Rapport Inspraak- en overleg

Voorontwerp bestemmingsplan Herontwikkeling Singelgebied, Domburg

Figuur 1

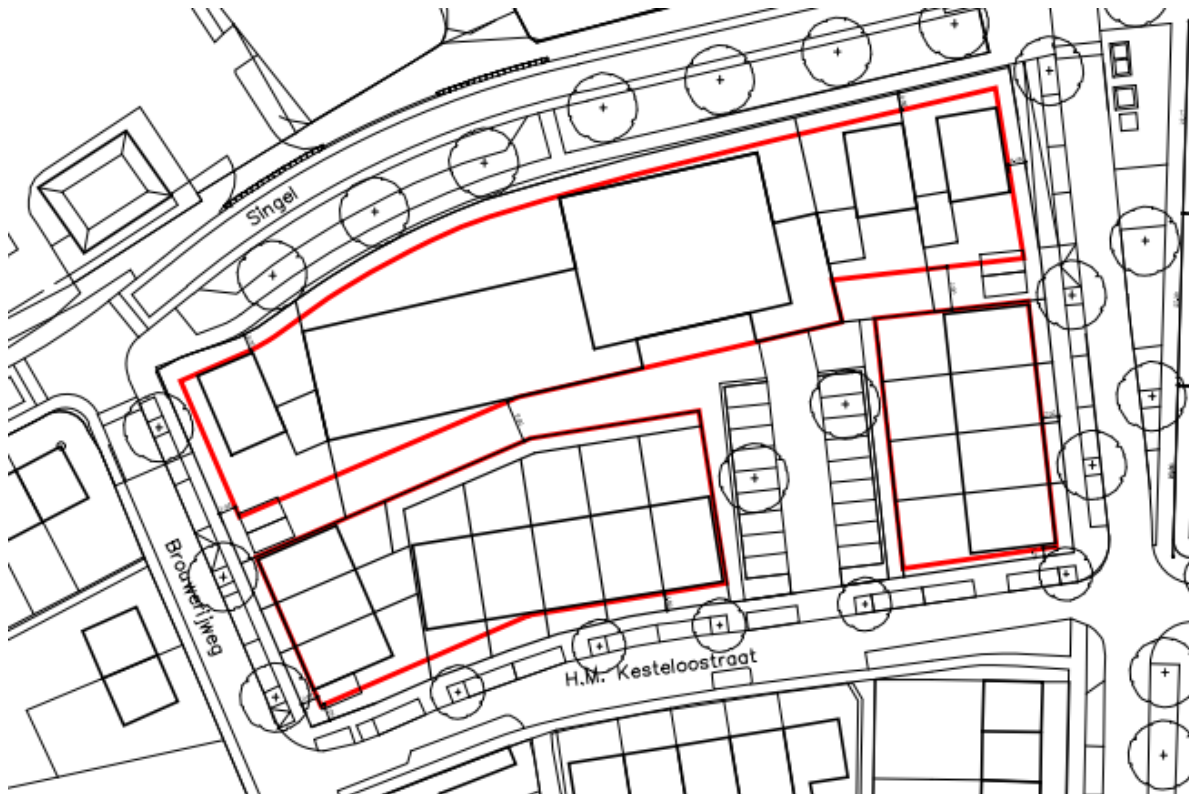
1. Aan de zijde van de Roosjesweg waren vijf woningen voorzien en aan de zuidzijde van dit gebied (grenzend aan het parkeerterrein) 4. In totaal werden in het oostelijk deel van het plangebied 12 woningen voorzien. Er heeft een beperkte wijziging plaatsgevonden van het stedenbouwkundig plan. Er is één woning toegevoegd aan de zuidzijde en voor de woningen langs de Roosjesweg is een regelmatigere verkaveling ontworpen, één en ander conform onderstaande afbeelding. De verbeelding wordt hierop aangepast.
Vanzelfsprekend worden de onderzoeken ten aanzien van de bodemkwaliteit en wegverkeerslawaai hierop aangevuld.
